PIÈCE J.2

Mémoire en réponse à l'avis de l'autorité
environnementale

A31 Bis

SECTEUR NORD

Figure 1 Carte du réseau routier national en Région Grand Est, dont les sections mis à la disposition de la Région

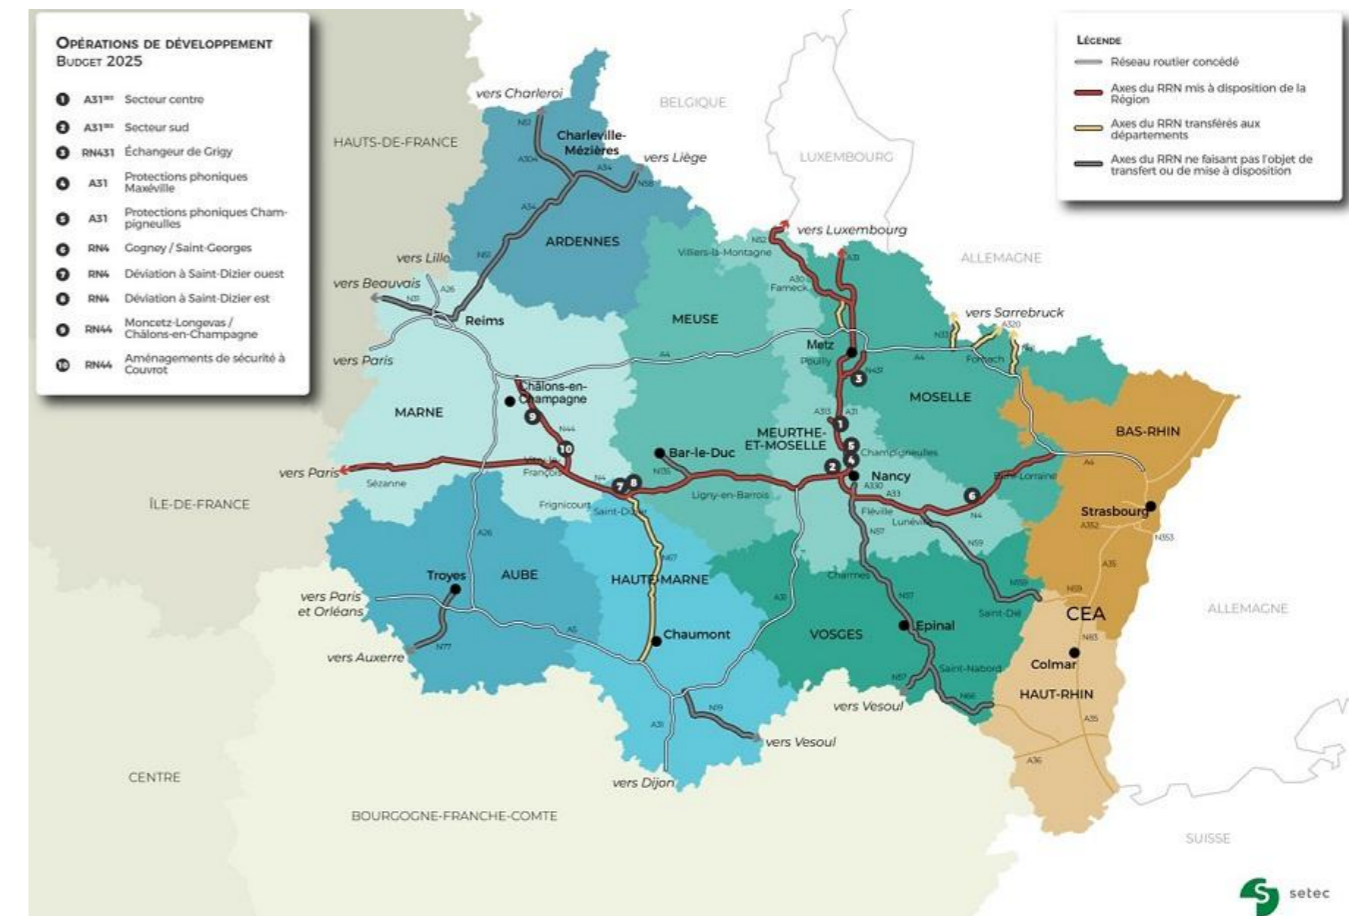
- de préciser l'état d'avancement des analyses et engagements de la région Grand-Est, en lien avec l'État, quant à la mise en place d'une « éco-contribution » pour les poids lourds sur les axes du réseau routier national mis à disposition de la région,
- de justifier que le périmètre actuel du projet ne comprend pas la requalification de l'A31 existante qui traverse Thionville.

Mise en place de l'écocontribution poids lourds par la Région Grand Est

La Région Grand Est prend en charge la gestion de 525 km d'autoroutes et de routes nationales non-concédées depuis le 1er janvier 2025, dans le cadre d'une expérimentation ouverte par l'article 40 de la loi relative à la différenciation, la décentralisation, la déconcentration et portant diverses mesures de simplification de l'action publique locale du 21 février 2022 (loi 3DS). Dans le cadre de la mise à disposition jusqu'au 31 décembre 2029, la Région est gestionnaire des routes nationales RN4, RN44, RN431, RN52 et des autoroutes A30, A31, et A33. La partie 2.8 de la pièce B du présent dossier expose plus en détails le cadre de cette expérimentation.

Pour financer les investissements nécessaires, la Région souhaite s'appuyer sur la mise en place d'une écocontribution poids lourds. Ce dispositif repose sur une redevance kilométrique appliquée aux poids lourds de plus de 3,5 tonnes, transportant des marchandises et circulant sur les axes routiers concernés.

En complément des dotations de l'État, la Région souhaite que l'écocontribution contribue à la rénovation et l'entretien des infrastructures routières mises à disposition, et permette d'accélérer la transition écologique en incitant les transporteurs à adopter des véhicules moins polluants, de financer le report modal vers le ferroviaire et d'autres modes alternatifs, et de réguler les flux de poids lourds en transit en optimisant leur répartition sur les différents axes régionaux. Début 2026, la Région Grand Est a désigné l'opérateur chargé de porter l'écocontribution poids lourds afin de mettre celle-ci en place mi-2027 sur l'ensemble du réseau mis à disposition. La collecte de l'écocontribution poids lourds fonctionnera grâce à des "unités embarquées" ("on-board unit", OBU) à l'instar des pays frontaliers ayant mis en place une telle contribution. La grille tarifaire n'a pas encore été délibérée par la collectivité.

Figure 2 Carte présentant le rétablissement des accès aux emprises de la ZA Sainte-Agathe, au regard de l'emprise de la déclaration d'utilité publique (en bleu) et de la géométrie indicative des voiries (en orange)

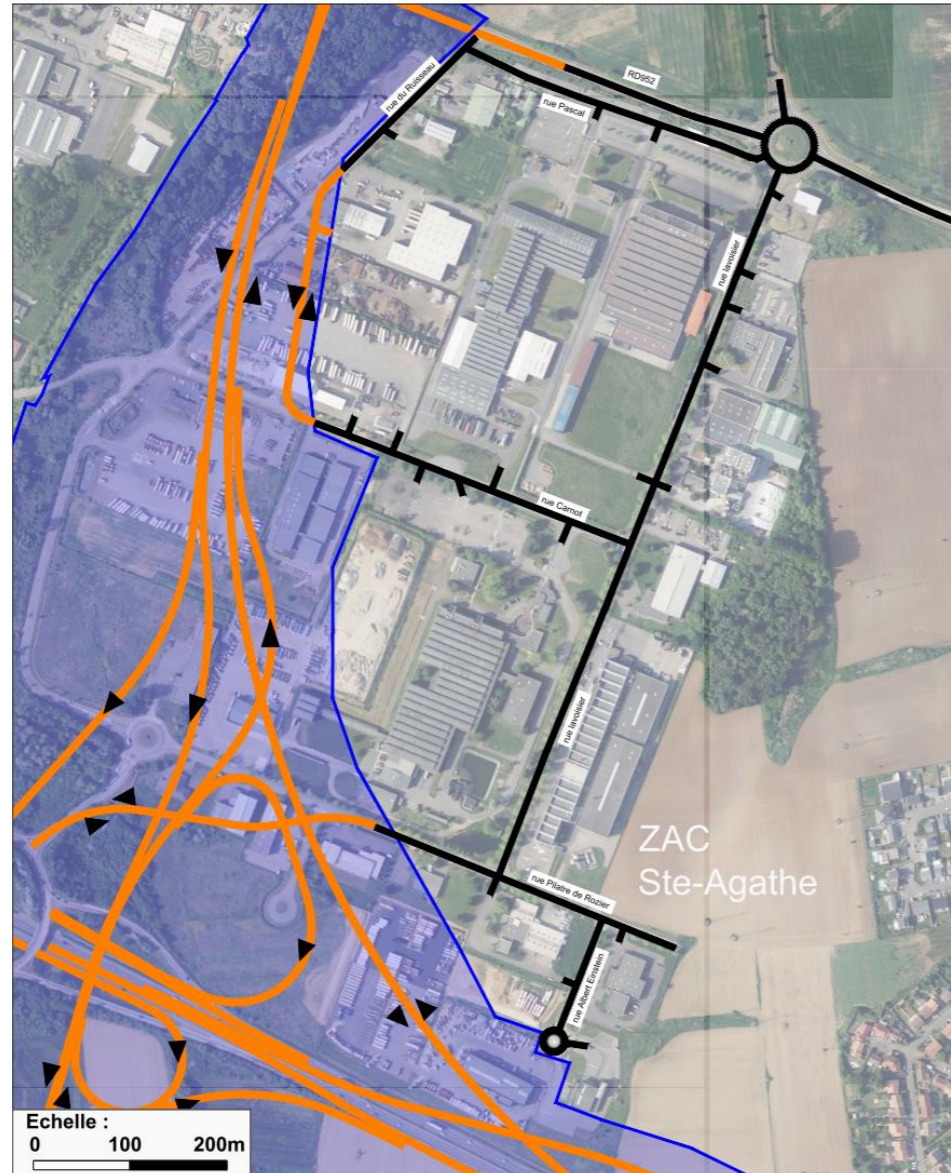
L'Ae recommande de décrire le devenir de la zone d'activité de Saint-Agathe et des voies abandonnées (délaissés, voiries à reconstituer, etc.), d'étudier les incidences environnementales de ces opérations de transfert et de justifier le périmètre du projet d'ensemble au regard de la zone d'activité.

La zone d'activité de Sainte-Agathe et certaines entreprises qui y sont présentes seront impactées par le projet. Depuis le choix du tracé, l'État veille à informer la communauté d'agglomération Thionville Fensch Agglomération, compétente en matière de développement économique, et les entreprises concernées, afin d'offrir une visibilité suffisante leur permettant d'appréhender le devenir de la zone et de construire une stratégie de relocalisation. En tout état de cause, les entreprises concernées seront indemnisées, soit dans le cadre d'un accord amiable, soit dans le cadre de l'expropriation sous le contrôle du juge de l'expropriation.

La stratégie de relocalisation des entreprises n'est pas encore connue. L'État ne peut d'ailleurs pas se substituer à la communauté d'agglomération compétente et aux entreprises pour dessiner cette stratégie qui continuera à faire l'objet d'un accompagnement important dans la poursuite du projet. La description de l'ensemble des incidences de la future stratégie de relocalisation pourra être réalisée dans les étapes ultérieures du projet, notamment dans le cadre de la demande d'autorisation environnementale unique.

Le délaissé du nœud autoroutier sud du contournement de Thionville (A30/A31bis) est aujourd'hui ciblé pour accueillir des sites de compensation environnementale qui seront situés à proximité directe de l'impact de l'aménagement, ainsi que des sites de stockage pour les matériaux excédentaires. À ce stade, en complément de la description de l'impact sur la zone dans l'étude d'impact (pièce E du présent dossier), le plan de conception ci-dessous précise le fonctionnement de la zone ainsi que le réseau viaire et les accès aux entreprises qui demeureront sur la partie non-impactée par le projet. Ce plan a été ajouté dans la partie 6.3.5.2 de l'étude d'impact (partie 4 de la pièce E du présent dossier).

Figure 3 Cartes présentant diverses informations concernant les parts modales insérées dans l'évaluation socio-économique du projet

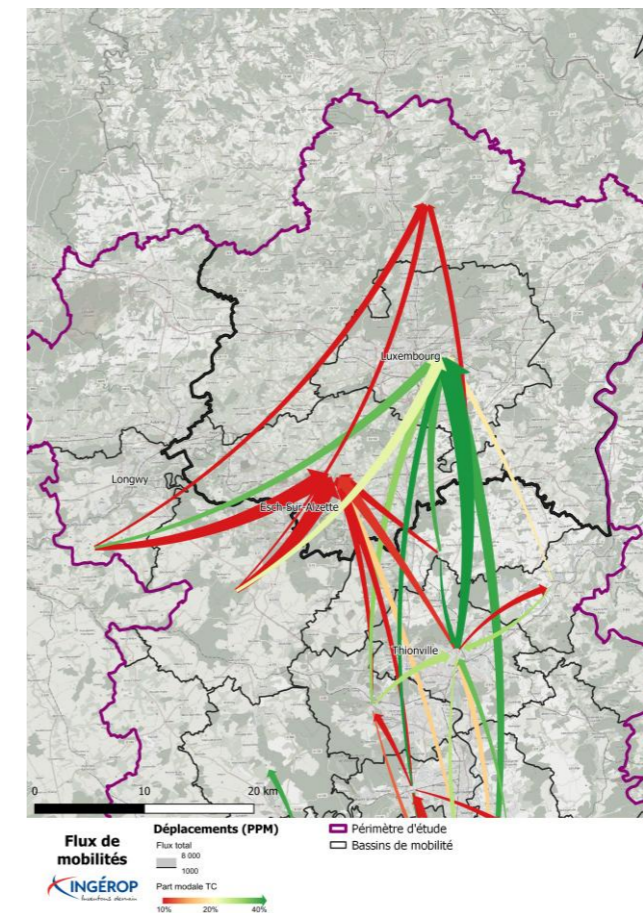
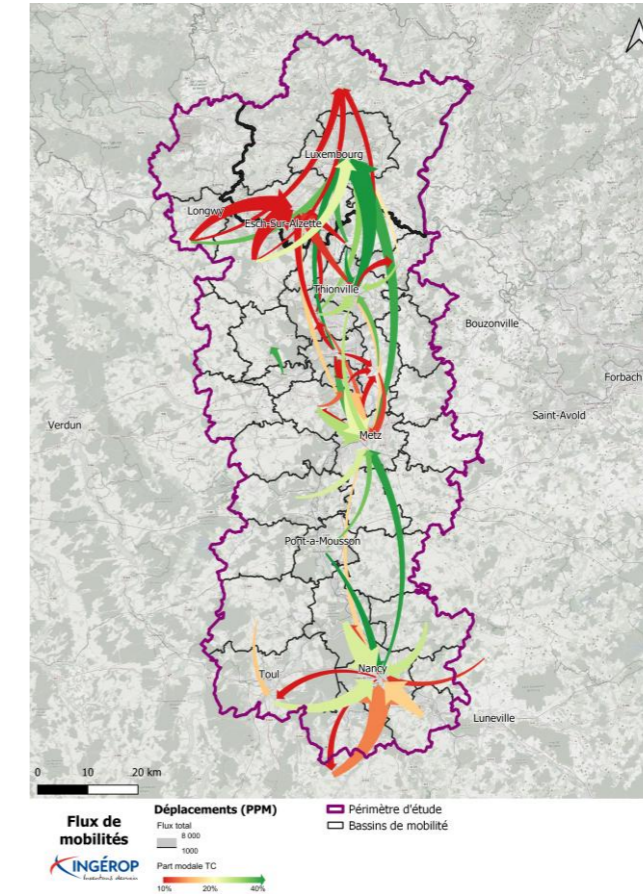
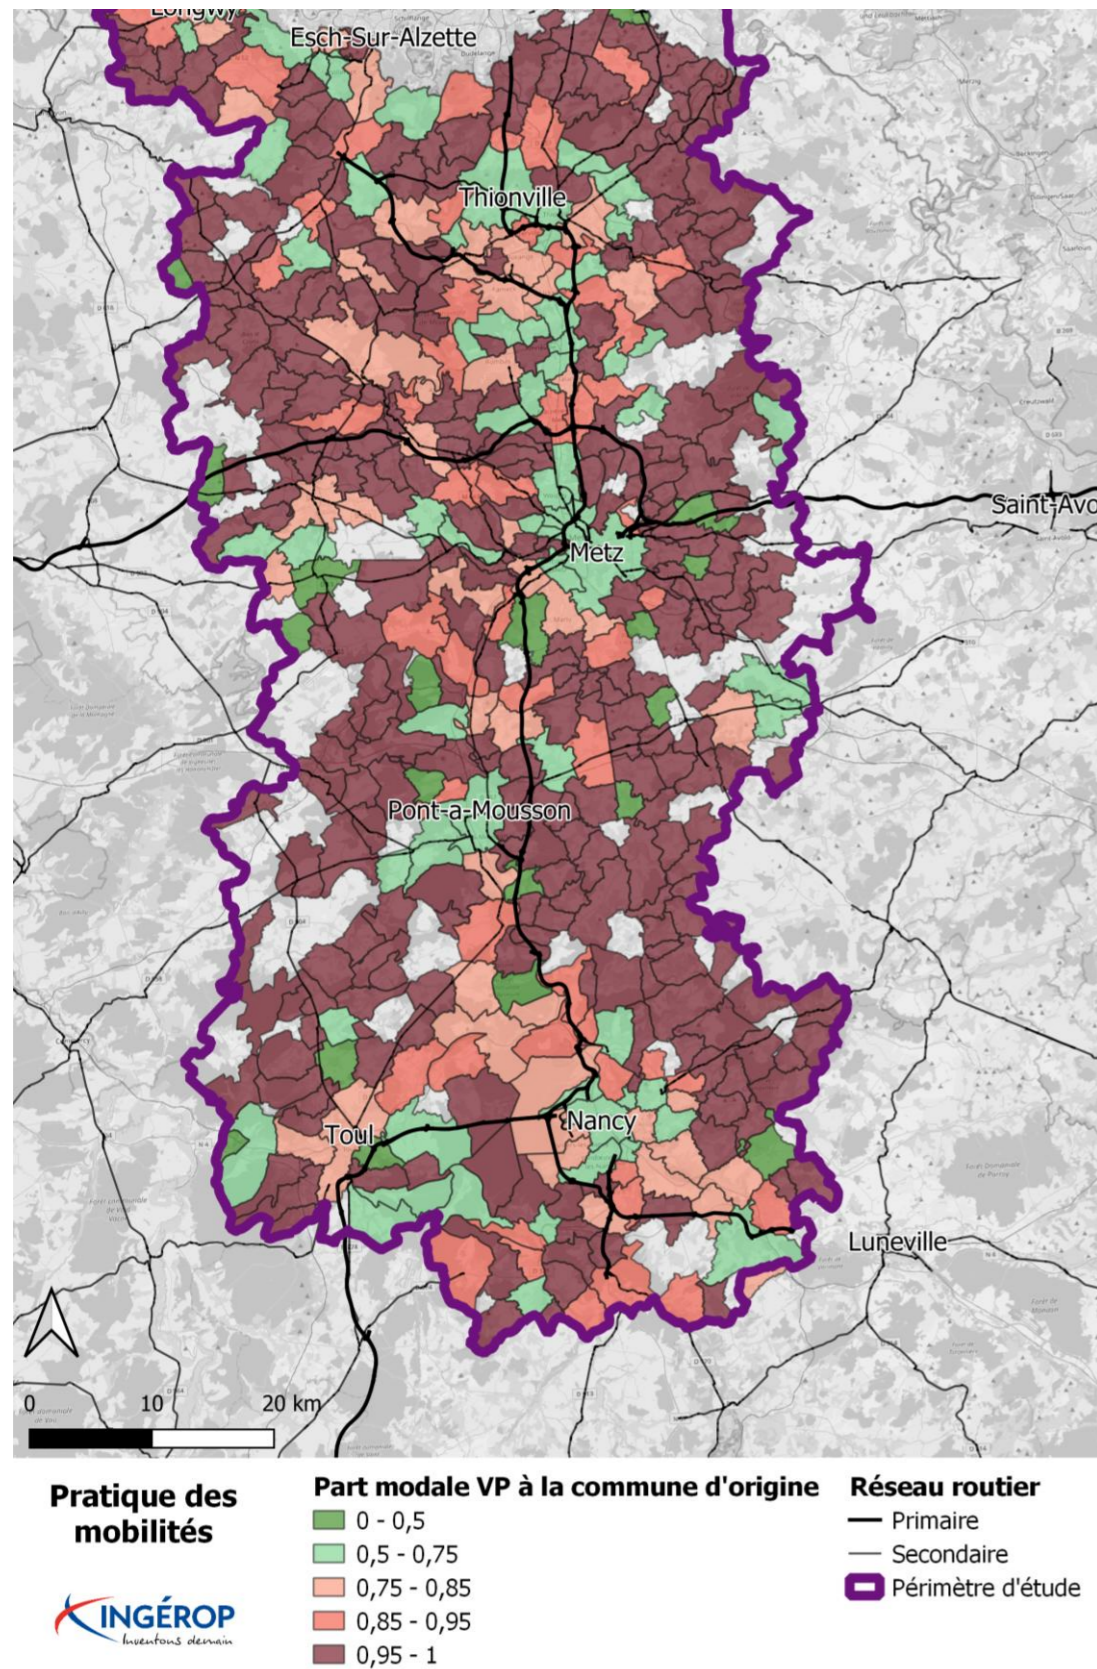
L'Ae recommande de mieux décrire l'offre de transports collectifs et ses perspectives, notamment en cartographiant l'offre au regard des générateurs de trafic et d'indiquer quelle part des trafics bénéficie d'une alternative modale crédible.

L'analyse stratégie de l'étude socio-économique (pièce F du présent dossier) décrit en détail l'état des lieux des transports en commun et les perspectives de développement concrètes.

Les offres en heures pleines (HP) comme en heures creuses (HC) des cars du régime général des transports routier (RGTR, Grand-Duché de Luxembourg) et des trains de transport express régional (TER, région Grand Est) ont été précisées dans le rapport socio-économique. Des tableaux détaillent ainsi pour chaque ligne les fréquences en HP et HC, accompagnés de cartographies précisant le tracé des lignes, au paragraphe 2.2.2.1 de la pièce F.

De plus, des éléments cartographiques d'analyse des déplacements et des parts modales sur le territoire ont été ajoutés au paragraphe 2.2.2.2 de la pièce F. Ces cartes, exposées ci-dessous, présentent les générateurs de trafic et les parts modales des différentes relations origines-destinations, donnant ainsi une image fidèle des générateurs bénéficiant d'une alternative modale crédible. Une carte présentant un zoom spécifique sur les flux transfrontaliers et leurs parts modales a également été ajoutée. Cette approche est complétée par une cartographie des parts modales de la voiture à la commune de départ des déplacements, permettant d'apprécier les communes bénéficiant de peu d'alternatives modales du fait de l'offre disponible ou de l'éloignement des secteurs denses.

Le maître d'ouvrage précise que ces cartes sont issues des travaux de préfiguration du projet de Service express régional métropolitain (SERM) Lorraine-Luxembourg, dont les études viennent confirmer une nouvelle fois la nécessité de réaliser le secteur Nord du projet A31bis afin de répondre aux besoins de mobilités.

Figure 4 Situations géographiques et usages des établissements sensibles présents sur le territoire

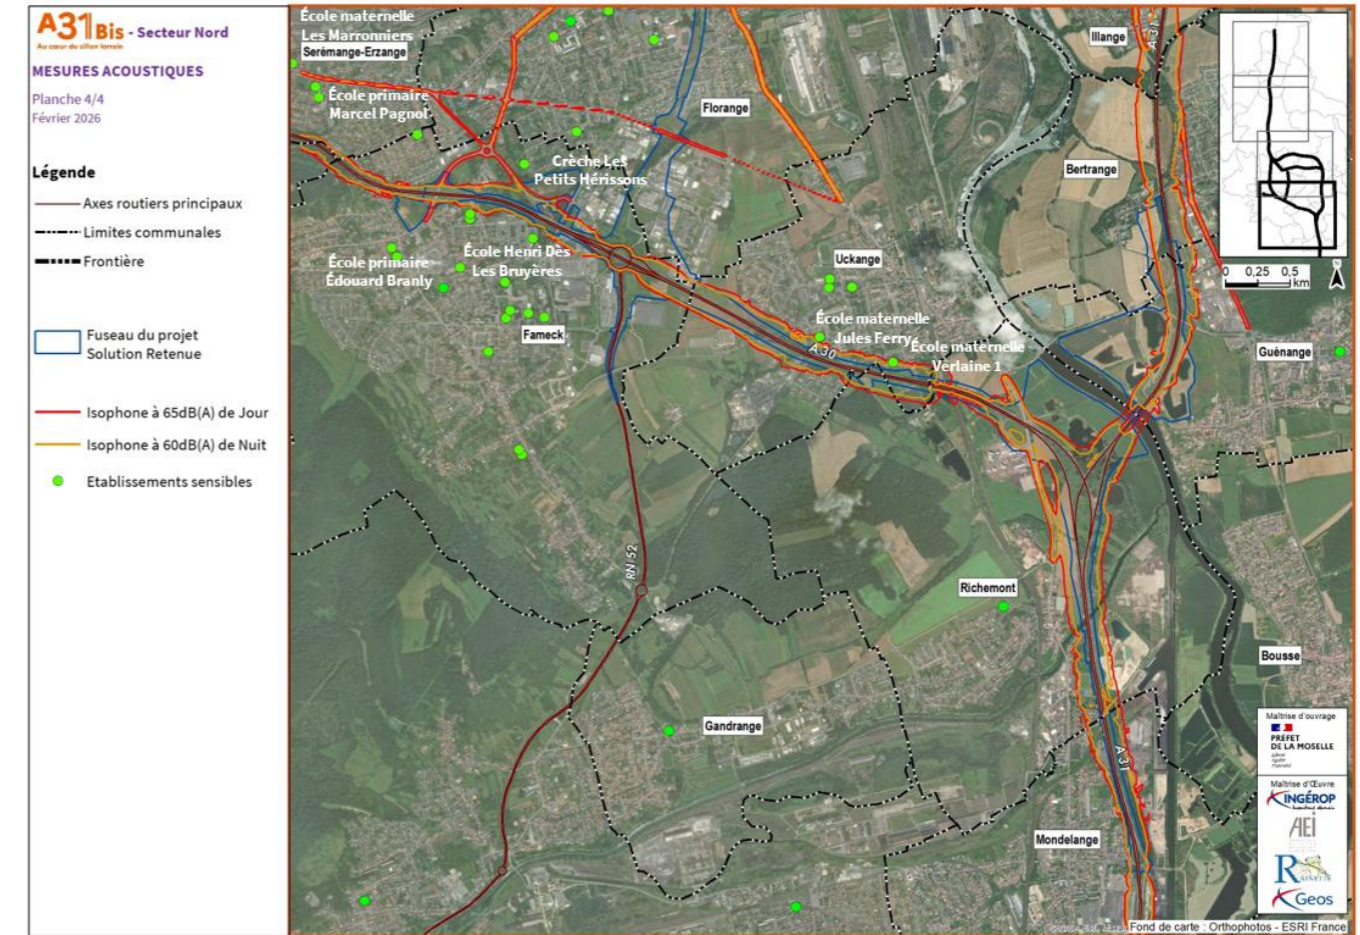
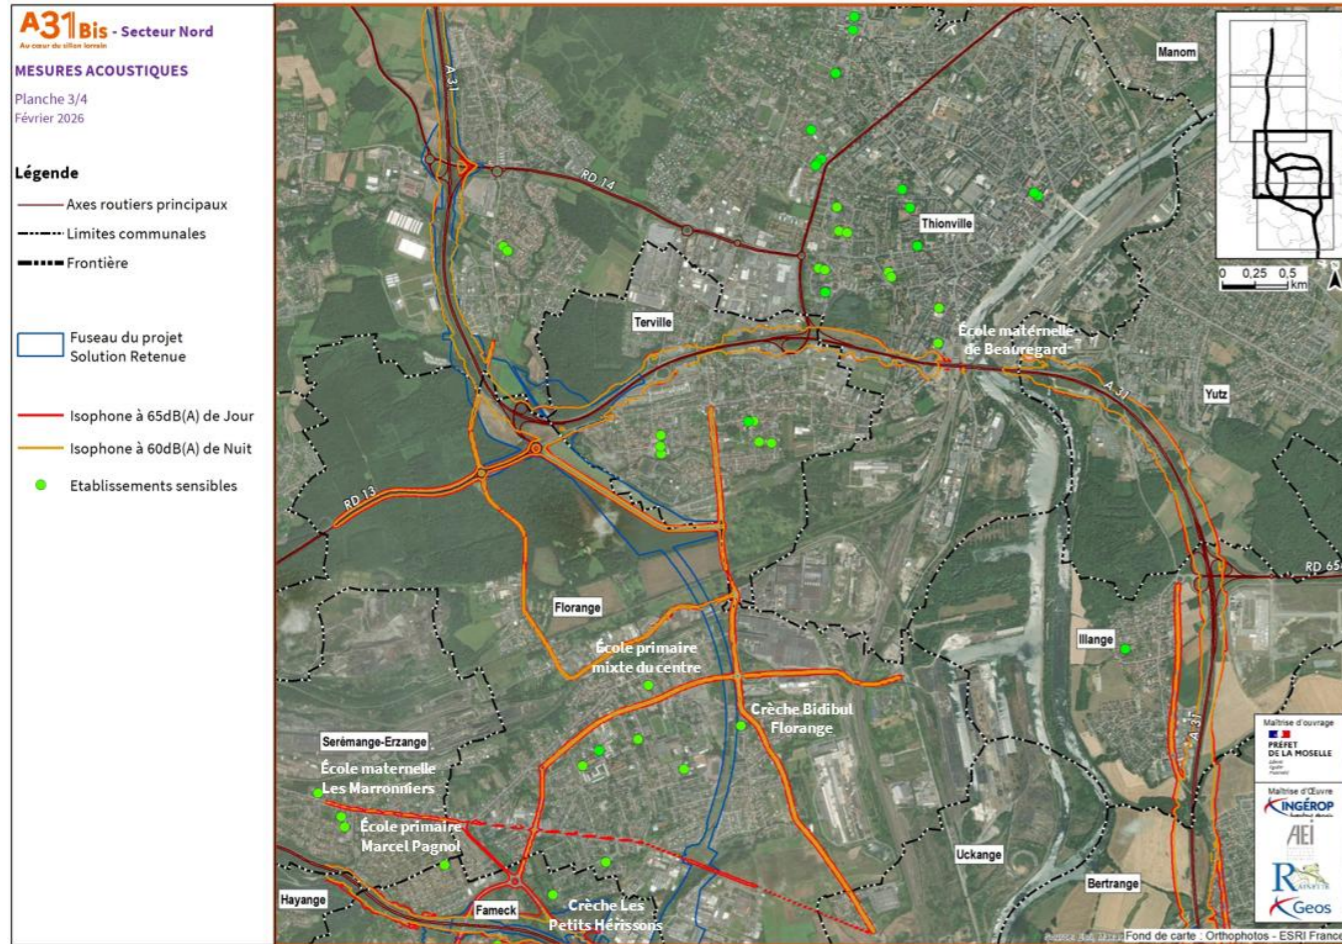
- d'achever la détermination des zones d'ambiance sonore préexistante du bruit par zone homogène d'occupation des sols et cartographier les zones d'ambiance sonore préexistante ;
- de lister les établissements sensibles et leur usage pour faire le lien avec les établissements déjà cartographiés dans le dossier ;
- de présenter l'avancement des travaux pour la résorption des points noirs du bruit et le calendrier général de ces travaux.

- **Sur la liste des établissements sensibles et leur usage**

Les établissements sensibles les plus exposés aux nuisances sonores, répertoriés dans l'étude de l'état initial, ont été identifiés de manière plus précise, sur les cartes ci-après, afin de permettre de présenter plus clairement leur usage. Ces cartes ont été ajoutées à l'étude d'évaluation des impacts acoustiques du projet (annexe 7 du présent dossier).
